【改善箇所説明図】

【不具合発生箇所】

後車軸

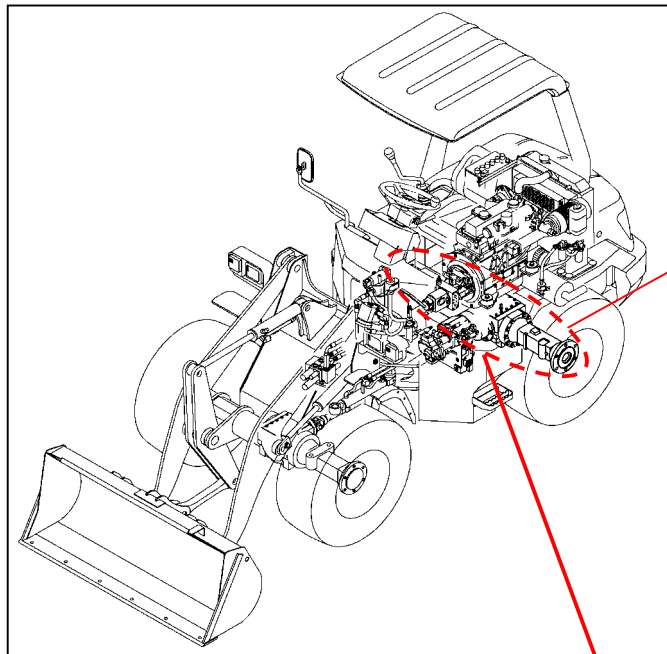
後車軸のディファレンシャルにおいて、ドライブピニオンベアリングの組み付け調整が不適切なものがある。そのため、短時間の稼働でベアリングが損傷し、走行不能になるおそれがある。

全車両、原動機運転時間計を確認し運転時間300時間以内の車両について、当該ベアリング部の隙間を点検する。点検の結果、隙間が基準値より小さい場合は後車軸を交換する。
